DODATEK č. 1 KE SMLOUVĚ O DÍLO

Zásobování obcí severního Písecka, II. etapa 1.část Mirovice-Čimelice

ZMĚNOVÝ LIST č.1 - Stanovisko TDI

ZMĚNOVÝ LIST č.4 - Stanovisko TDI

Příloha č. 2 : výkres podchodu pod komunikací

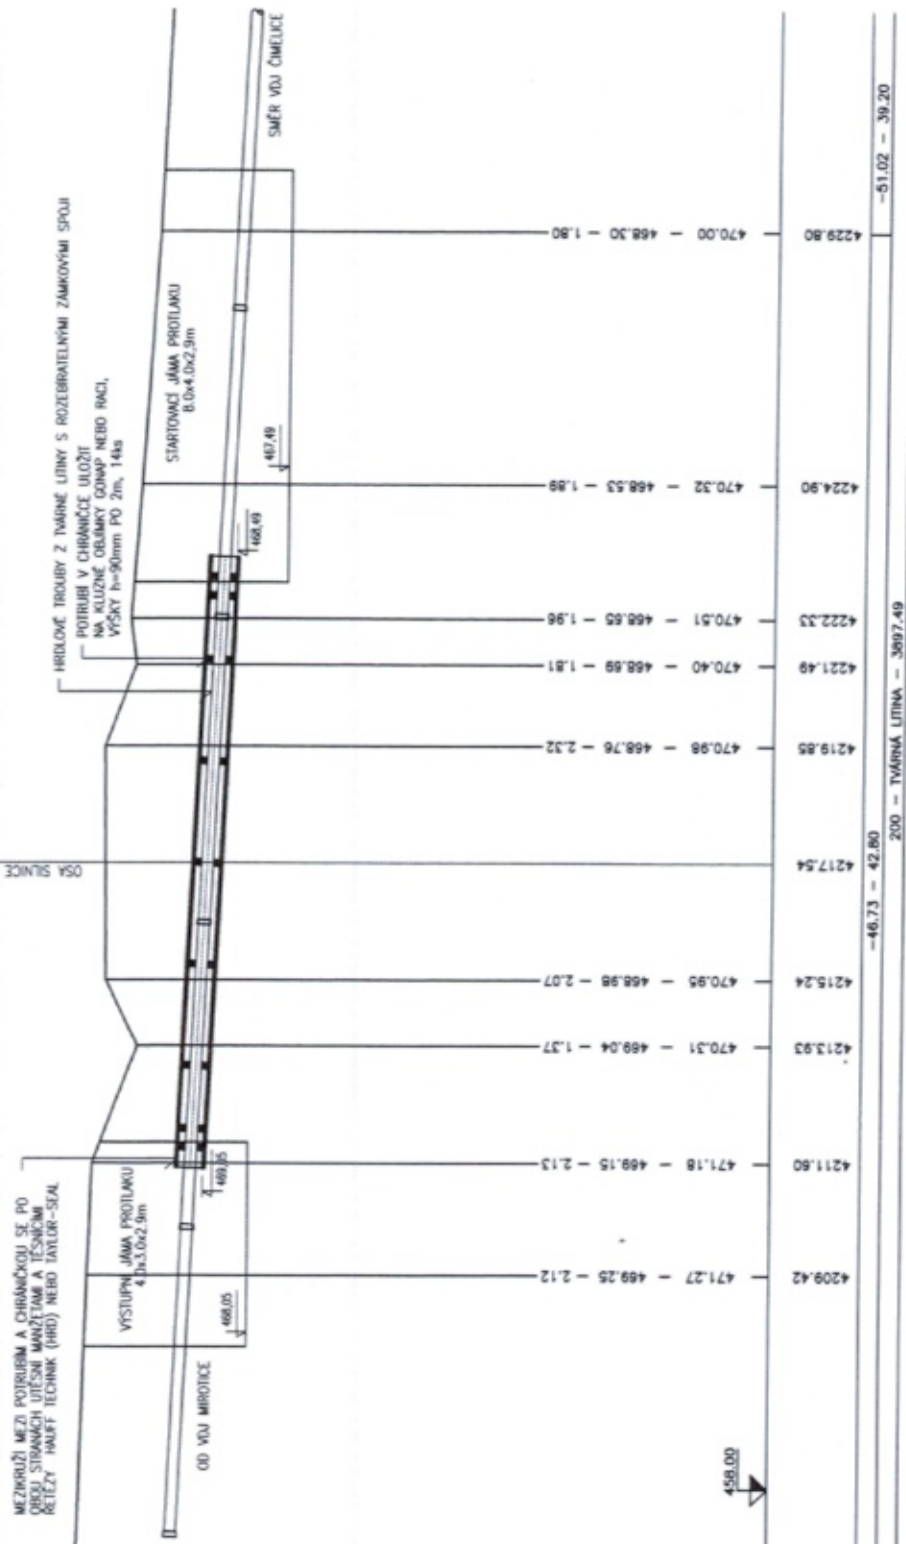
Specifikace změny: Oprava položek dle skutečnosti
V projektové dokumentaci pro provedení stavby (ZDS) byl přechod komunikace mezi obcí Boudy a silnicí E55 na pozemku p.č. 1207/2 řešen překopem (hloubením rýhy).

Při provádění pokládky potrubí bylo v předstihu zjištěno, že ZDS obsahuje provedení (přechodu komunikace mezi obcí Boudy a silnicí E55) překopem komunikace. Z důvodu zachování průjezdnosti autobusové dopravy a obslužnosti obce bylo rozhodnuto o provedení protlaku DN 560 v délce 12,0 m v horninách třídy těžitelnosti 3 a 4.

V trase vodovodu u K9 není vyřešen podchod pod komunikací mezi obcí Boudy a silnicí E55 na pozemku č. 1207/2 v k.ú. Boudy. Dle projektové dokumentace, se křížení má provést otevřenou rýhou – překopem. Toto řešení nelze provést, vzhledem k zachování průjezdnosti komunikace (autobusová doprava, obslužnost obce). Křížení vodovodního řádu s komunikací bude tedy provedeno řízeným podvrtem v délce 12,0 m

CHRÁNIČKA - PE-100 500x29,7mm, PN10, SDR 17 dl. 12,00m
